## 論点No.49【自然災害対策、人為事象対策】

自然災害及び人為事象に対する対策のうちソフト対応によるものに係る必要人員や設備・資機材等について

## 【論点No.51】

### 火山灰の落下・堆積に係る時間的な検討及びそれを踏まえた各種対策の有効性について

着脱式改良型フィルタ設置イメージ

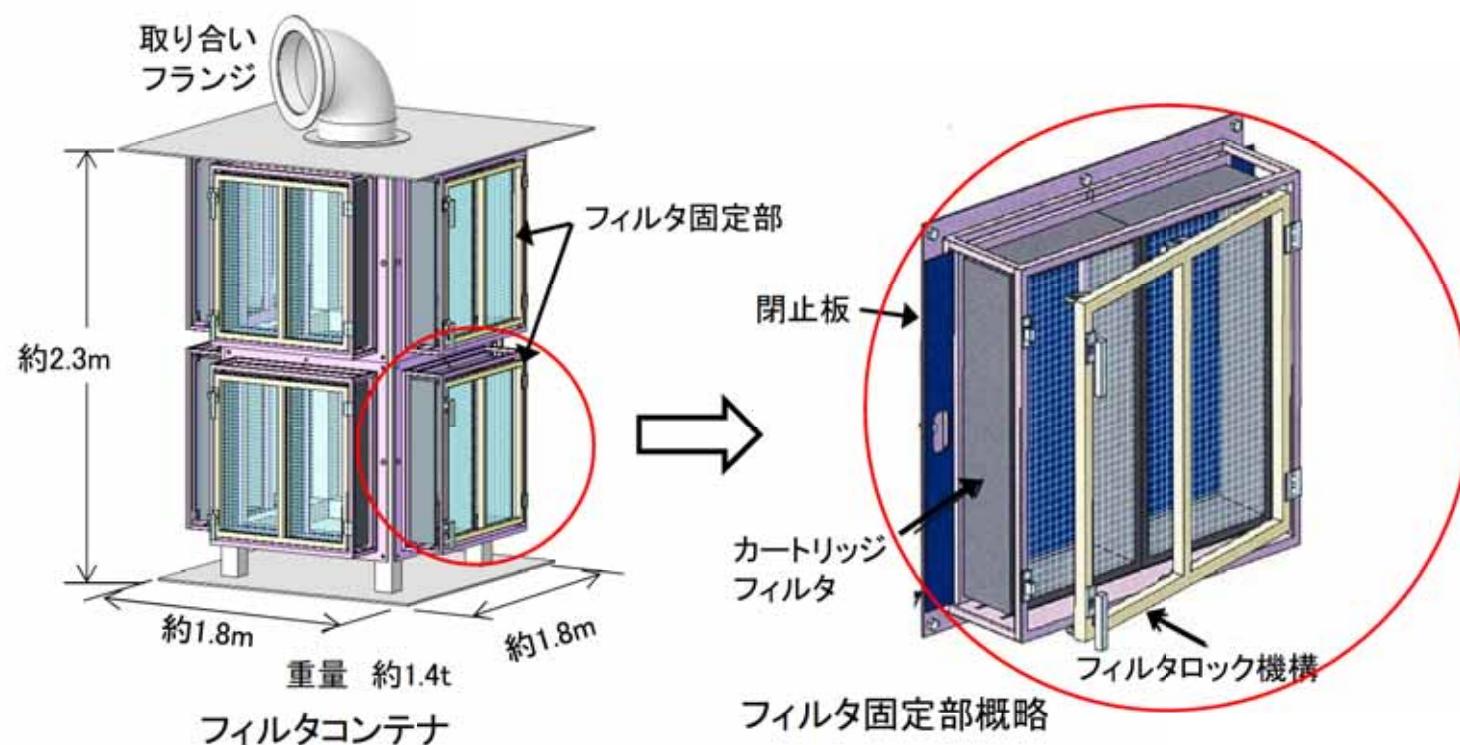
火山灰について、積分量というかどれくらい積もるかという堆積量だけ評価していて、時間のファクターは考えていないのか。それから、途中で除去作業を行うとかそういったことは考えていないのか。

粉じんの質(粒度・湿度・重量等)や濃度の想定とこれによるフィルター性能の時間的低下等の解析・検討はどの様になされているのか?また、事故時、劣悪な環境のもとで交換が必要な場合を想定したメンテイナンスの手順等は検証されているのだろうか?

- 既設エレメント閉塞によって非常用ディーゼル発電機(高圧炉心スプレイ系ディーゼル発電機を含む。)を停止することを防止するため、**非常用ディーゼル発電機が運転中においても交換可能な着脱式フィルタを設置**

- ・フィルタコンテナ台数 : 2台
- ・カートリッジフィルタ個数 : 16個（フィルタコンテナ1台当たり）
- ・カートリッジフィルタ外形寸法 : 800mm × 400mm × 150mm（有効面積: 0.27m<sup>2</sup>以上）
- ・降下火碎物捕集容量 : 40,000g/m<sup>2</sup>

\* フィルタ面積はフィルタ取替作業時の閉止板1枚分の余裕を考慮し、運転中の取替でも給気流量の不足が生じない設計

### ●車両管理エリアと車両退避先

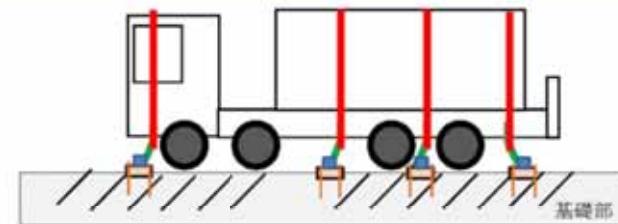
竜巻襲来予測時の車両の退避や固縛について、退避の場所や、固縛装置等についてはどのようにになっているのか。

- ・車両退避先はエリア①を基本とし  
十分な車両を収容可能  
エリア①面積: 約30,000m<sup>2</sup>  
(大型車両で300台以上分)  
車両管理エリアからの  
退避想定: 約80台
- ・車両退避完了後に運転者が  
避難可能な場所を近傍に確保
- ・退避余裕時間は確保可能
  - 竜巻襲来時間余裕: 約30分  
(竜巻、雷ナウキャスト  
予測値で判断)
  - ①への最長退避ルート  
所要時間: 約17分
- ・連絡体制について
  - 構内放送(ページング)で周知
  - 発電所連絡体制により、PHS  
等も活用
  - 固縛、退避の完了確認も実施

図 防火帯の設定

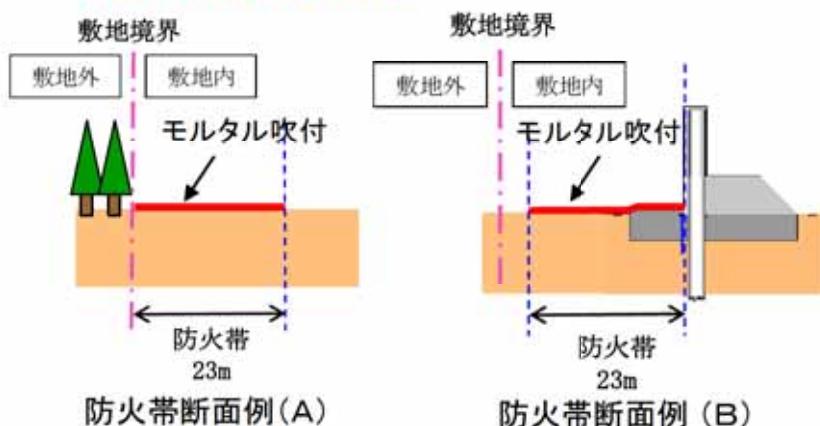
防火帯の構造について詳しく説明すること。

- ・森林火災の原子炉施設への延焼防止対策として、発電所施設を取り囲むように、**発電所敷地内に約23m幅の防火帯を設定**
- ・防火帯は、樹木を伐採する等、可燃物を排除して表面にモルタル吹付け等を施した**不燃の構造**
- ・防潮堤は不燃構造であることから、**防潮堤のエリアも防火帯として活用**

- ・防火帯は**表示板等で識別**する。構内道路の一部を防火帯として使用する箇所は、駐車禁止の措置等により**可燃物がない状態を維持**する。
- ・防火帯内には延焼防止効果に影響を与えるような**可燃物を含む機器等は設置しない**。
- ・防火帯の状況を**巡視点検**で定期的に確認する。
